Heidekrautbahn

Planfeststellung für das Bauvorhaben „Reaktivierung der Stammstrecke der Heidekrautbahn Berlin Wilhelmsruh – Awanst Schönwalde, Abschnitt Berlin, km 0,570 bis km 5,969“ im Bezirk Pankow von Berlin sowie in der Gemeinde Mühlenbecker Land im Landkreis Oberhavel des Landes Brandenburg

Koordinierte Stellungnahme der fachlich betroffenen Stellen der Verwaltung des Bezirks Pankow

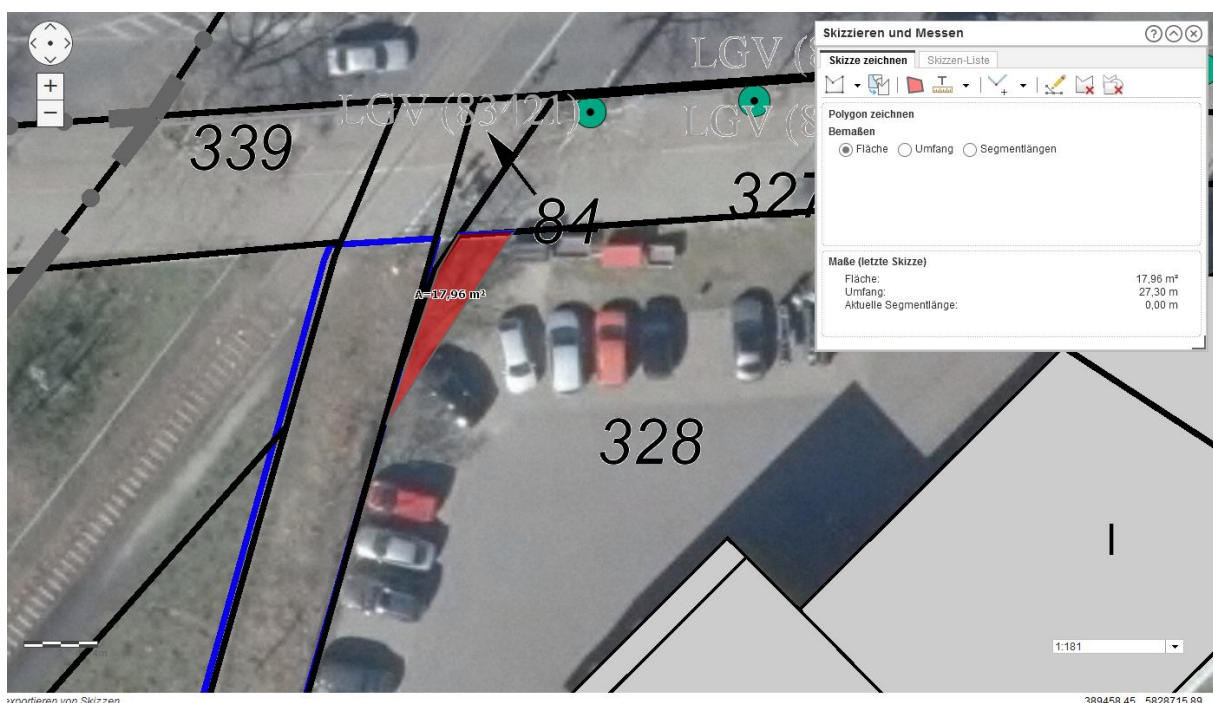
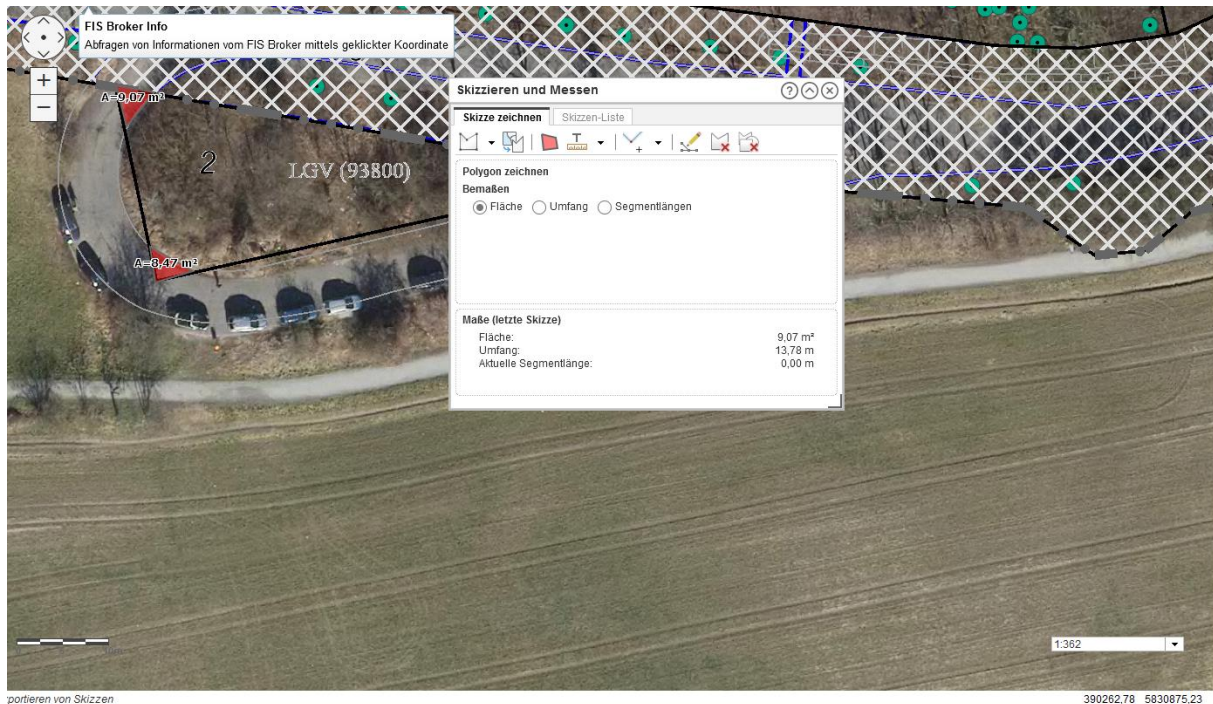
Die betrifft nach derzeitigem Stand die Flächen mit folgenden Nummern im Grunderwerbsverzeichnis:

- 93 und 94 (Plan UL05_06_B_GE-Plan)
- 59, 65 und 66 (Plan UL05_09)
- 67 (Plan UL05_09, 05_10, 05_36)
- 56 (Plan UL05_10, 05_11)
- 55 (Plan UL05_10, 05_11, 05_12)
- 49 (Plan UL05_12, 05_13)
- 53 (Plan UL 05_12, 05_13, 05_40)
- 44 (Plan UL05_14)

Dem Erwerb einer Teilfläche von 29 m² des Flurstücks 83 kann nur zugestimmt werden, wenn der Vorhabenträger eine Teilfläche des Flurstücks 328 mit einer Größe von ca. 18 m² für das Land Berlin, Straßen – und Grünflächenamt erwirbt, da sonst eine öffentliche Durchwegung unserer Grünfläche bis zum Wilhelmsruher Damm nicht mehr gegeben ist und eine lange schmale „tote“ nicht nutzbare Fläche (Angsträume) entstehen würde.

Einer Inanspruchnahme (Erwerb und vorübergehend) der Fläche wird nur zugestimmt, wenn sichergestellt ist, dass eine Befahrung mit landwirtschaftlichem Gerät zwischen Bahndamm und Graben 29 sichergestellt wird.

Sind unter einer lfd. Nummer des Grunderwerbsverzeichnisses mehr als eine Fläche dem jeweiligen Nutzungszweck (Erwerb, dingliche Sicherung, vorübergehende/bauzeitliche Nutzung) zugeordnet, so ist jeder dieser Flächen die genaue Flächengröße zuzuordnen und in dem jeweiligen Grunderwerbsplan auszuweisen, damit diese eindeutig identifizierbar sind.

Beispielsweise bei den Nummern 41, 42, 44, 47, 48, 49, 53, 55, 56, 57, 80.
